Vår referanse 2020/35421-1  
Dato 21.01.2020

## Alternative løysingar for fellesveg i vedteke reguleringsplan for kollektivknutepunkt og innfartsparkering på Flatøy - Alver kommune

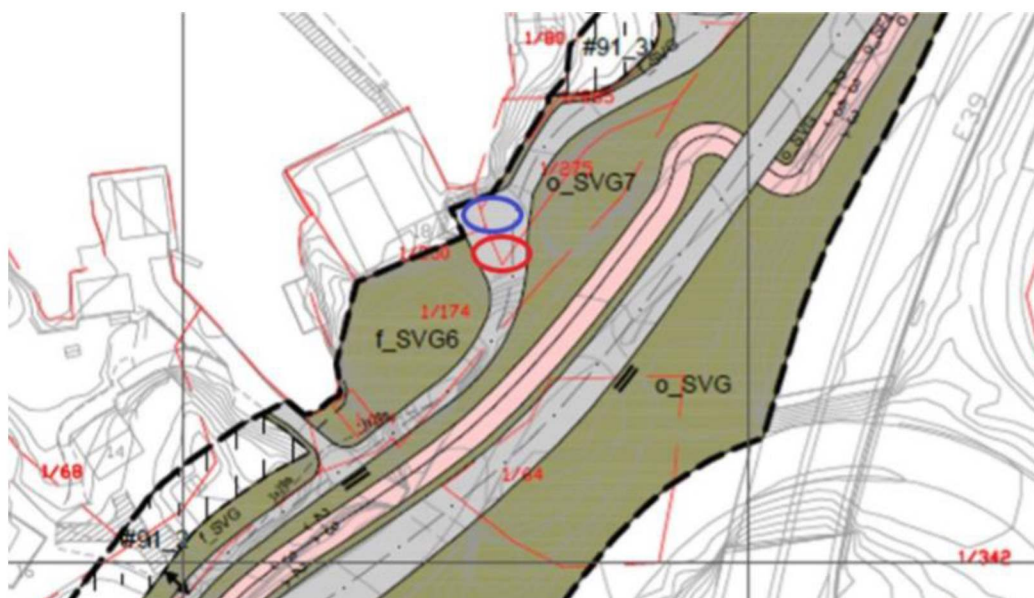
Kurt Solberg, eigar av gnr./bnr. 1/250 og 275 i tidl. Meland kommune, har sendt inn klage på vedtak om godkjenning av detaljreguleringsplanen. Bakgrunnen for klagen er at ny fellesveg til gnr./bnr. 1/68, 169, 297 og 298 vil komme i konflikt med areal kor det i dag parkererast bilar i samband med næringsaktivitet. I tillegg er det her også laste-/losseområde for utstyr brukt i aktiviteten på eigedomen.

I utsnitt frå plankartet nedanfor er det aktuelle området til dagens parkering markert med raud sirkel og laste-/losse område markert med blå sirkel (begge omtrentleg).

**Bilete 1****Bilete 2**

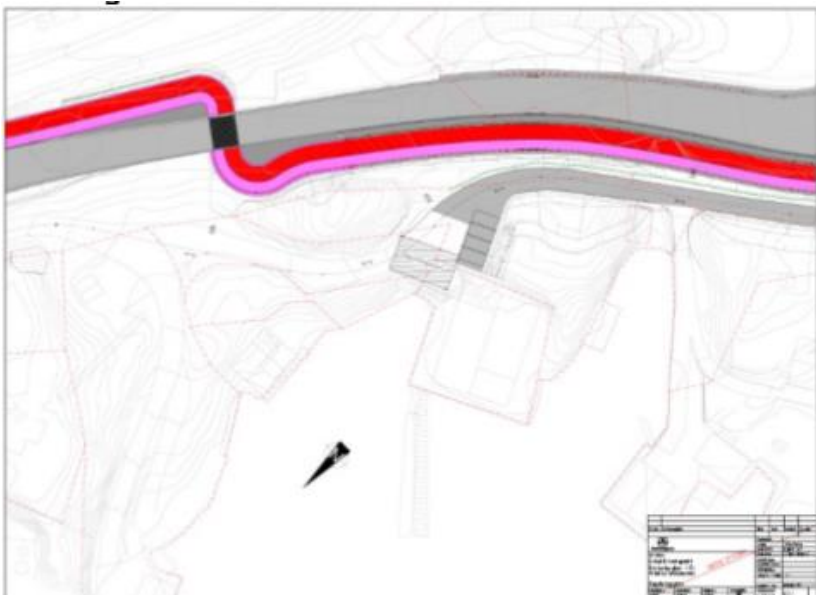
**Bilete 1** viser kor bilane parkerer i dag. Den raude firkanten viser omtrentleg plassering for lastebil i samband med lasting/lossing. **Bilete 2** viser når lastebilen er inne og laster/lossar.
